改善箇所説明図

排気ガス後処理システムコントロールユニット コネクタ

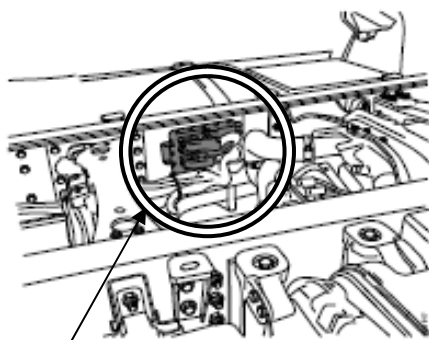
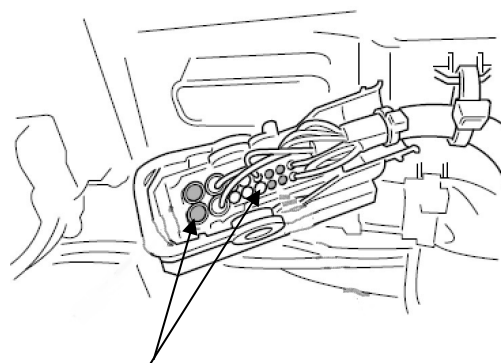
基準不適合発生箇所

防水プラグ

不具合の内容

排気ガス後処理システムを制御するコントロールユニットのコネクタに防水プラグが取付けられていないものがある。このため雨水等の侵入によりコントロールユニットの端子が腐食し、最悪の場合、電氣的機能が損なわれ排ガス後処理システムを適正に機能させることができず、警告灯が点灯し、エンジンのトルク制限機能が働くおそれがある。

改善の内容

全車両、当該コネクタを点検し、防水プラグが取付けられていない場合には取り付ける。

識別：排気ガス後処理システムコントロールユニットのコネクタに白色ペイントを塗布する。
